Lieferzustand / Wiring as supplied / Câblage usine

Modified terminal plate for separate connection of thermal contacts.

5

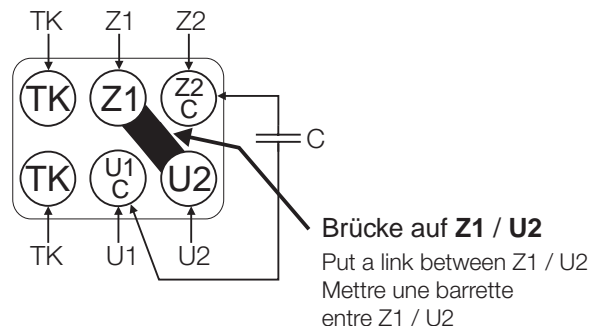
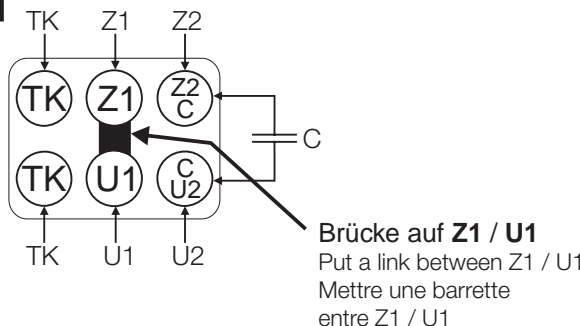
Fertige Anpassung für separaten TK Anschluss !

Bornier ventilateur modifié pour raccordement séparé des thermocontacts !
